Referència: B-306

Denominació: AMPOLLA 250 ml TITANARTS

INFORME DIMENSIONAL AMPOLLA 250 ml TITANARTS						
TOLERÀNCIA 0.2 mm	ALTURA TOTAL	AMPLE COS		Ø INT.COLL	Ø EXT.COLL	Ø ROSCA
PLÀNOL	139.5 mm	67.0 mm	40.5 mm	21.8 mm	24.0 mm	27.32 mm
PRODUCCIÓ	139.60 mm	67.47 mm	40.68 mm	21.66 mm	24.13 mm	27.60 mm
15/02/21	140.30 mm	67.18 mm	40.66 mm	21.81 mm	25.00 mm*	27.54 mm

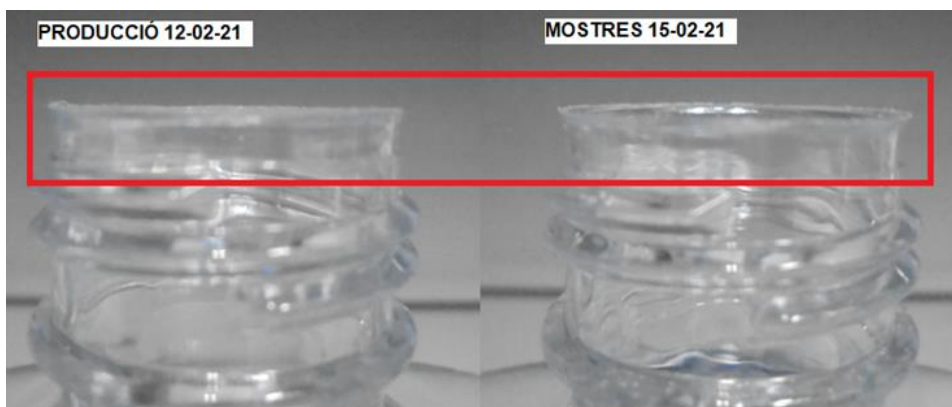
*Amb els instruments que tenim, es complica de agafar l'alçada exacte des de sota l'aro. Seria millor per sobre, per recolzar bé el gramil.

*la boca del coll de l'ampolla ara queda obert i el diàmetre esta fora de toleràncies.

L'alçada del coll ha augmentat molt (TAPETA?)

L'estanqueitat amb els taps 3 es correcte, però ara amb el coll tan alt, al rosar els taps, el precinte no arriba fins a sota l'aro, i al desenroscar-los, no es desenganxa del tap.

Amb els taps 4, ara rosca malament i queden torts, i el precinte tampoc es desenganxa del tap.

NOK. Millorar el coll i l'alçada.
